改善箇所説明図

改善の内容

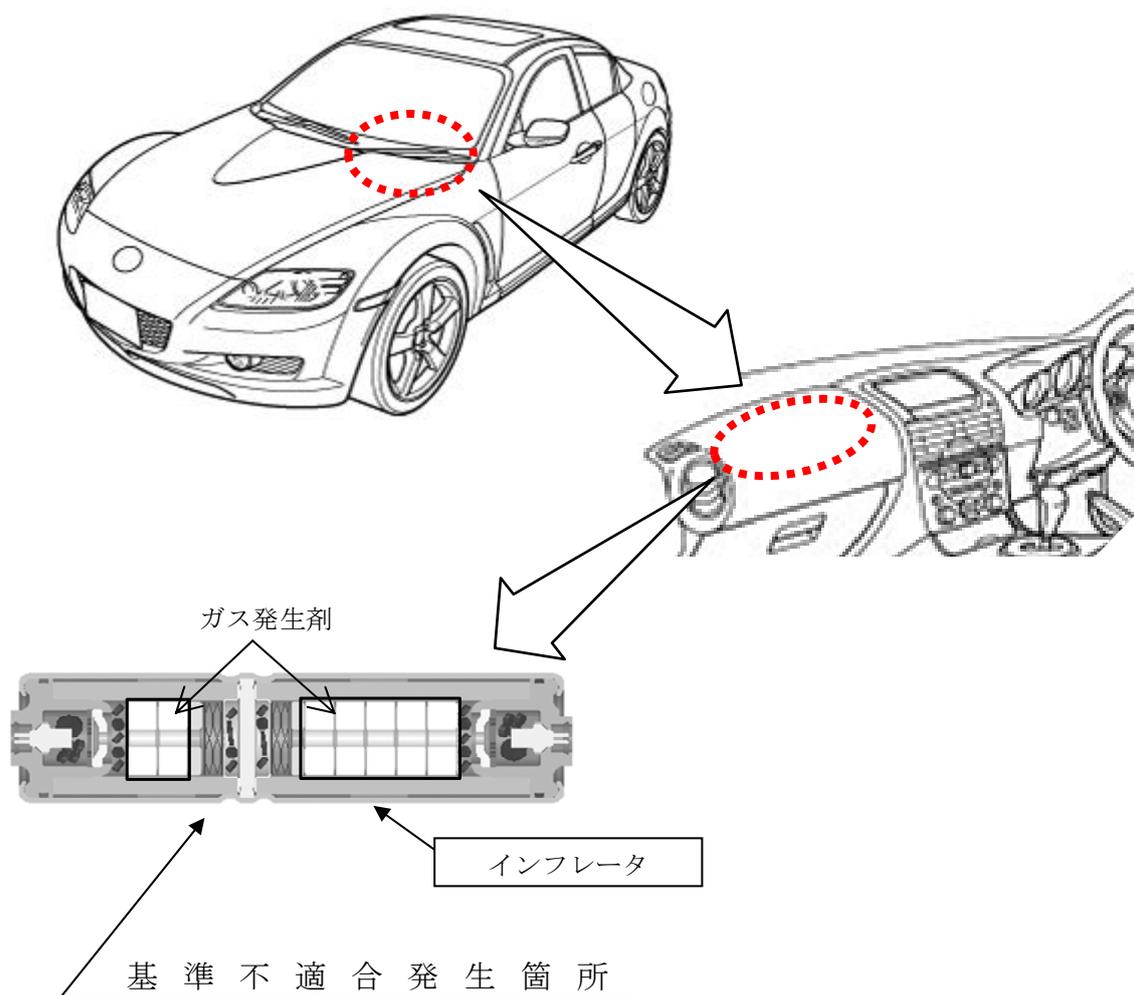
助手席用エアバッグのインフレーター（膨張装置）において、ガス発生剤の成型工程が不適切又は成型後の吸湿防止措置が不適切なため、密度が不足したガス発生剤が組み込まれたものがある。そのため、エアバッグ展開時にインフレーター内圧が異常上昇し、インフレーター容器が破損して飛び散り、出火するおそれがある。

全車両、当該インフレーターを良品に交換する。

識別：RX-8は、右側フロント・サスペンション・タワー・バーのプレートに白ペンを塗布する。

アテンザは、右側フロント・サスペンション取付け部のプレートに白ペンを塗布する。
